设计等级：乙级		证书号：A24402212	
项目负责人		刘志红		设计日期	
审核		刘志红		审核日期	
专业负责		刘志红		专业负责	
设计		林翠柳		设计日期	
校对		宁江平		校对日期	
项目负责		刘志红		项目负责	
单位		东莞市望牛墩镇扶涌村村民委员会		单位	
工程名称		扶涌室内篮球场工程		工程名称	
图纸内容		总平面图		图纸内容	
专业		建筑		专业	
阶段		施工图		阶段	
版次		第一版		版次	
日期		2014.09		日期	
图号		01		图号

设计变更通知单		共 1 页	第 1 页
修改原因	应甲方要求	变更类型	☒ 一般变更
			☐ 重大变更

项目负责	刘志红		建 设 单 位	东莞市望牛墩镇扶涌村村民委员会	工程号	HY-2014-91
审 定	刘志红				专 业	建 筑
审 核	刘志红		工 程 名 称	扶涌室内篮球场工程	阶 段	施工图
专业负责	刘志红				版 次	第一版
设 计	林翠柳		图 纸 内 容	设计变更通知单	日 期	2014.10
校 对	宁江平				图 号	建变-02

钢柱平面布置图 1:100

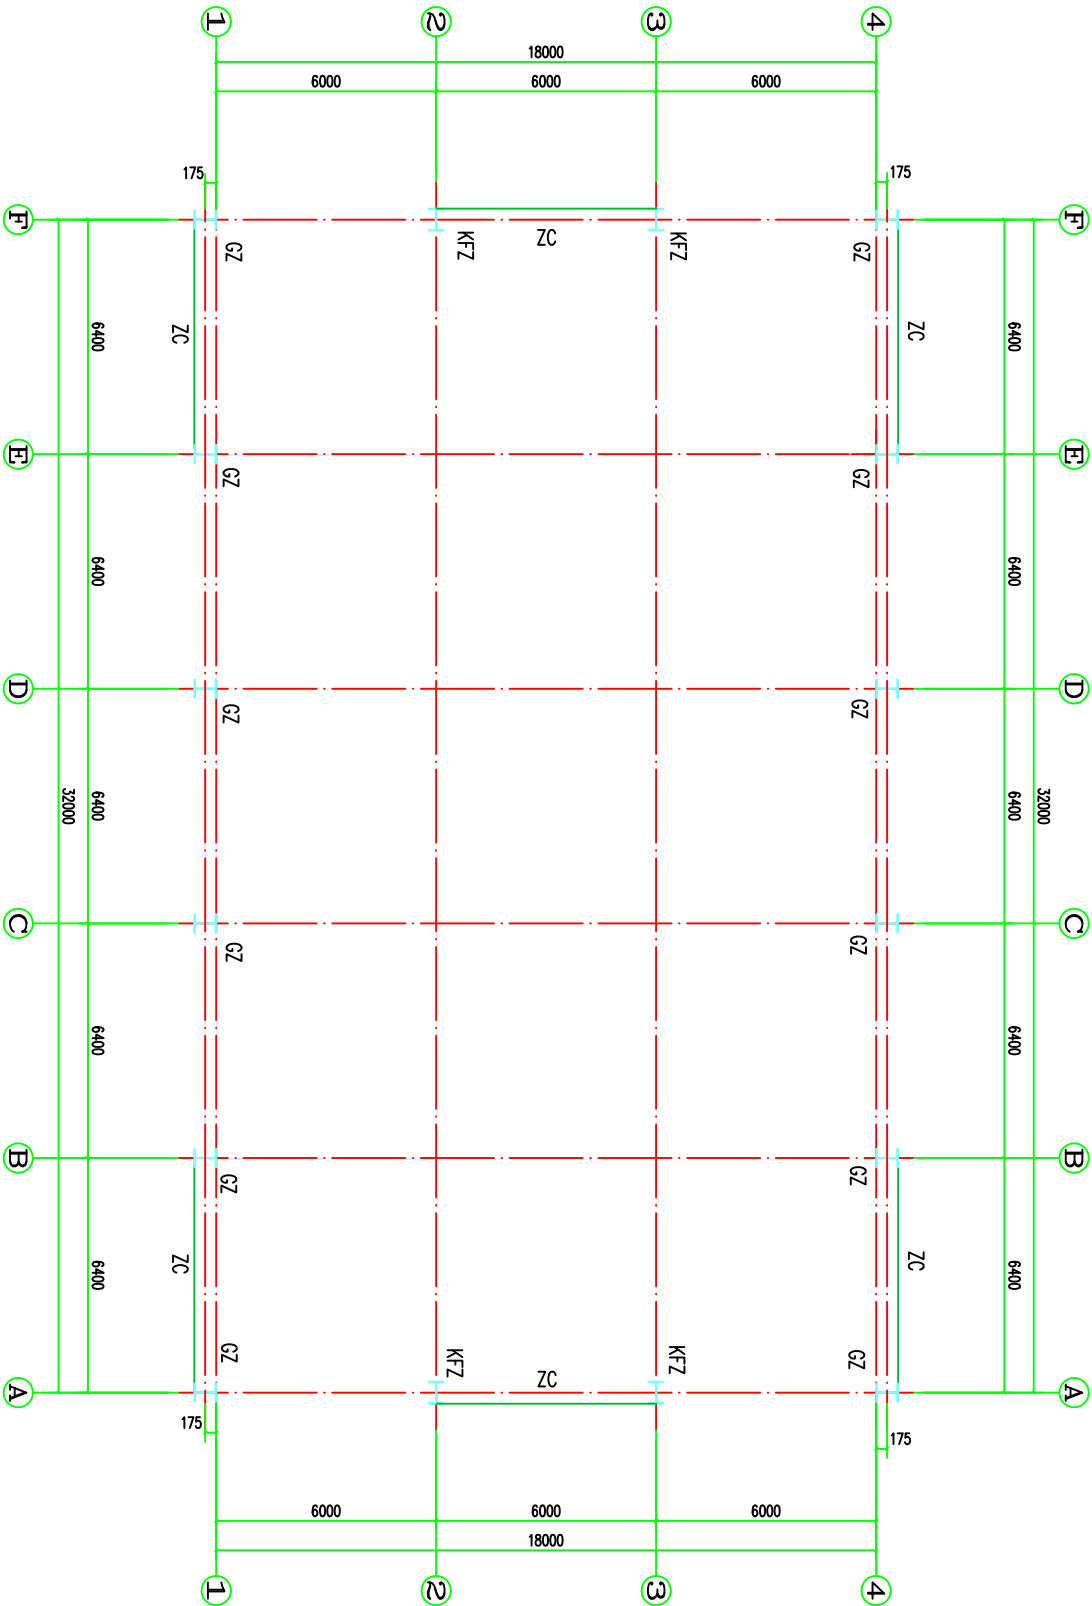
- 1、本工程取消黄屋酒棚主体部分（即钢结构酒棚），
- 也就是取消图号GS-02，GS-03, GS-04，GS-05, GS-06，GS-07, GS-08，GS-09, GS-10，GS-11。
